PREVOST

BULLETIN DE GARANTIE

BG24-41

DATE :	Décembre 2024	SECTION : 06 ÉLECTRIQUE
EXPIRATION:	Décembre 2026	
SUJET :	INSPECTION DU SERTISSAGE DU FIL CB9

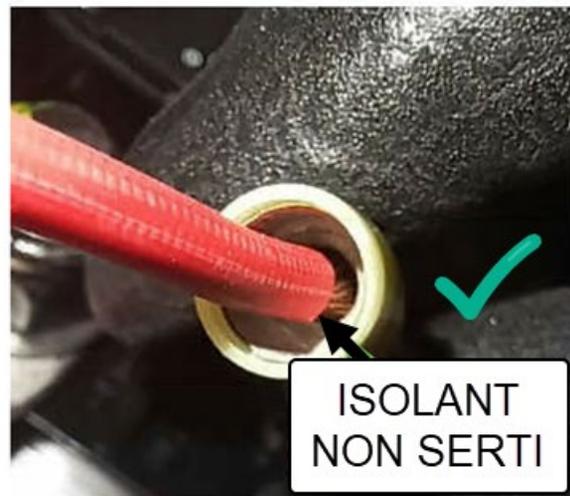
10. Inspecter le sertissage du fil sur la cosse à anneau:

- Si l'isolant du fil est sertie dans le manchon de la cosse, le sertissage est non conforme. Procéder à la section **Réparation**.
- Si la partie dénudée du fil est bien sertie dans le manchon de la cosse et que l'isolant reste non sertie, le sertissage est conforme. Passer à la section **Réinstallation**.

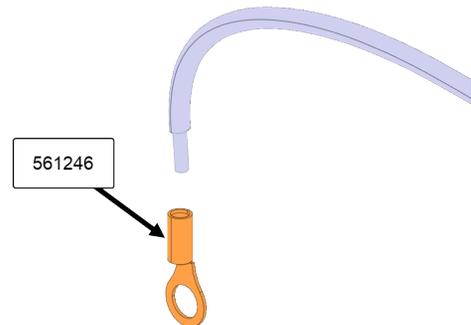
1. Couper la cosse à anneau mal sertie et la jeter.
2. Dénuder l'extrémité du fil coupé.

3. Insérer la partie dénudée du fil dans le manchon de la nouvelle cosse à anneau 561246.
4. Sertir la cosse à anneau. Le sertissage doit être serré et uniforme, et l'isolant ne doit pas être sertie.
